熊本市役所本庁舎について

令和元年 8 月 23 日庁舎整備に関する特別委員会

図 2.6 入力地震動 12 波の速度応答スペクトル(h=5%)

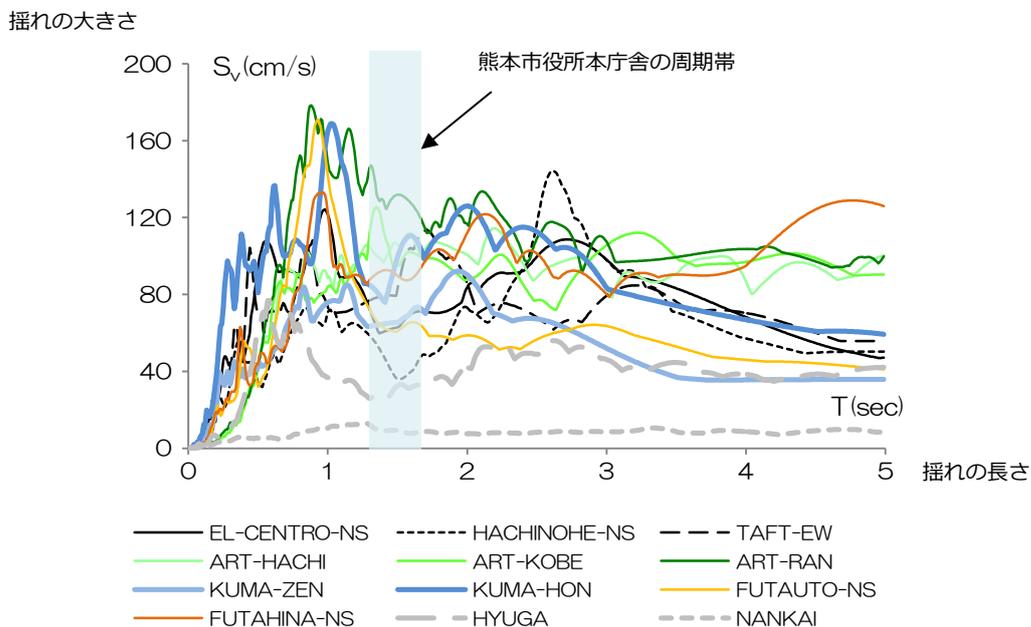
平成 29 年度の業務では、様々なタイプの特性を持つ地震動を複数設定し、設計用地震動が過小評価とならないこととしている。

一方、官庁施設の営繕を実施するための基準とし、国土交通省が制定した「建築構造設計基準の資料」において、設計用地震動は「告示波“及び”サイト波で 3 波以上、加えて観測波で 3 波以上」「特定のスペクトルに偏らないよう注意が必要」とされており、告示波とサイト波の併用が義務付けられている。

図 3.1 応答解析結果(応答層間変形角)

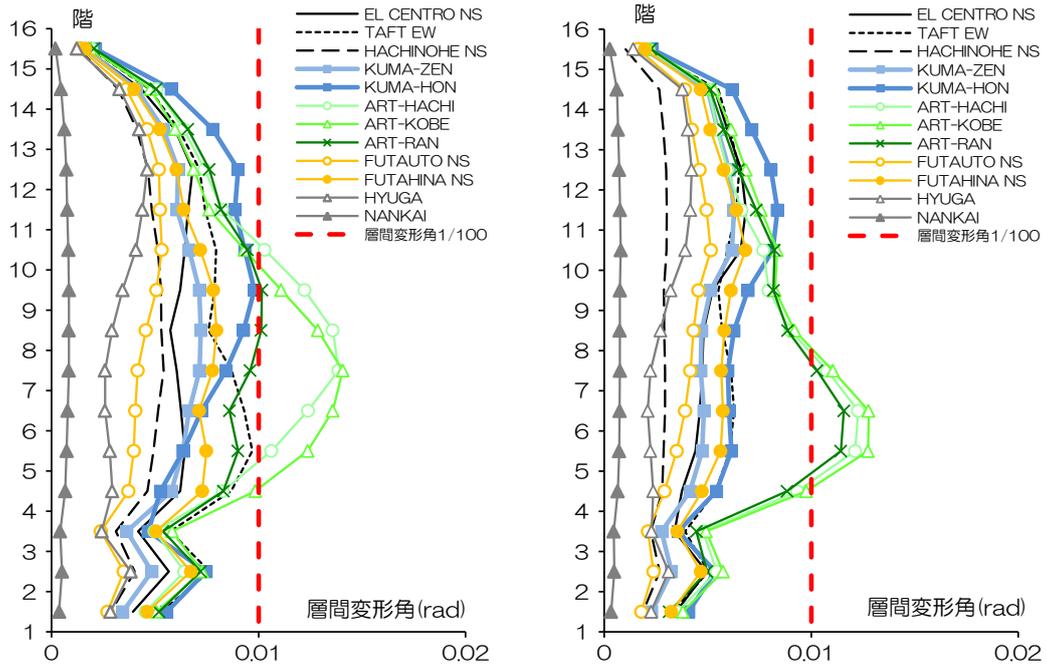
熊本市役所本庁舎は、中間層で応答層間変形角 1/100rad、応答塑性率 4.0 を超え、変形が集中する傾向にあり、現行法の耐震性能の基準を満たしていない。図 3.1~3.2 に応答層間変形角と応答塑性率を示す。

外装材は、外装材メーカーに確認し、最小値で 1/225rad まで変形追従可能であることを確認してある。建物の応答層間変形角が外装材の変形追従に対する許容値 1/225rad を超えているため、大地震動時に外装材の落下等が懸念される。

図 3.2 応答解析結果(応答塑性率)

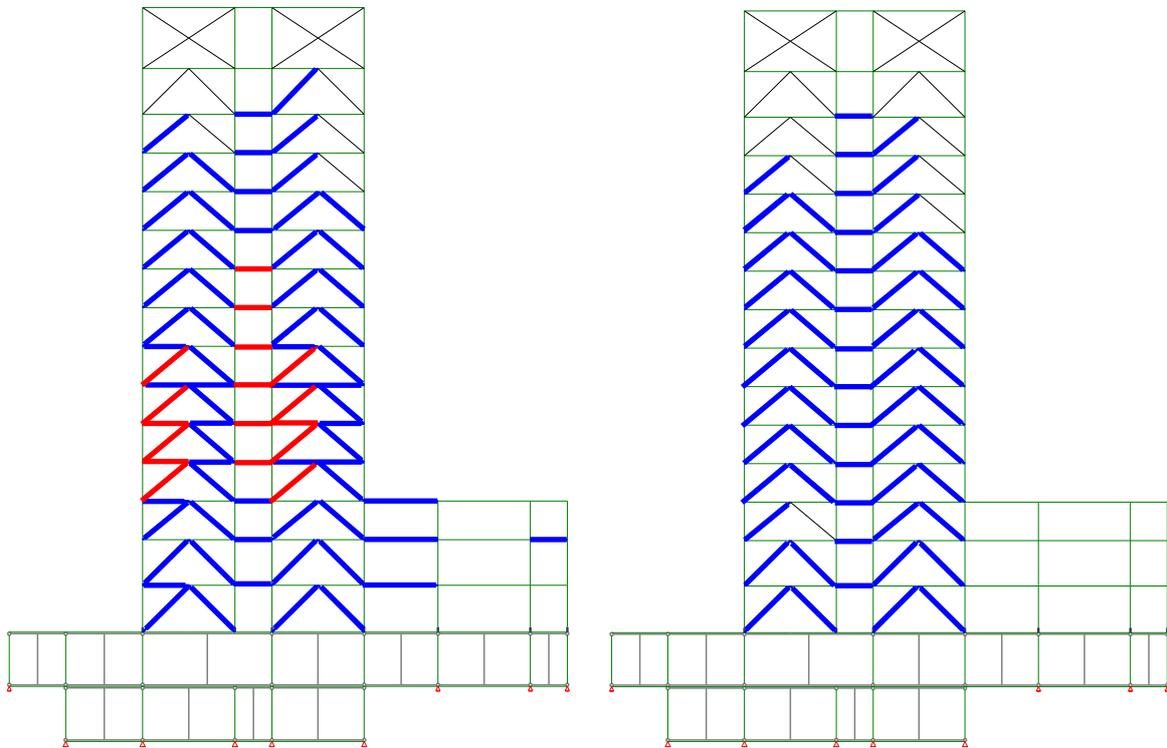
Y方向(東西方向)地震動時の代表構面(X8通)の塑性化の状況。

青線は塑性化が生じている部材。塑性率4.0以上の部材は赤線で表示。

図 4.1 場所打ちコンクリート杭の被害事例

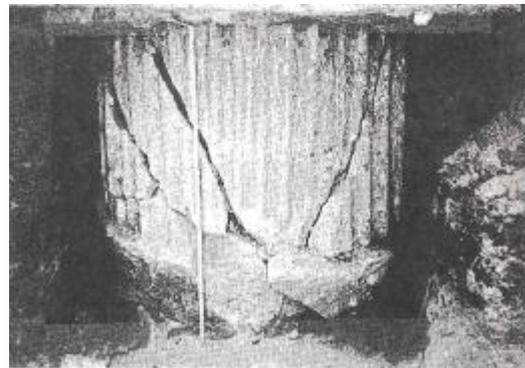
当初設計では、杭は鉛直力に対して設計されており、水平動(地震動)に対する設計はされていない。そのため、杭が損傷しやすい状況にある。また、熊本市役所本庁舎の建設地は、硬い地層(砂礫等)と柔らかい地層(粘土等)が互層で構成されているため、相対的に柔らかい地層に変形が集中・損傷しやすい状況にある。

多数の大口径杭が使用されていることが、ただちに安全と言えるものではなく、大口径の場所打ちコンクリート杭であっても、過去には杭被害も報告されている。
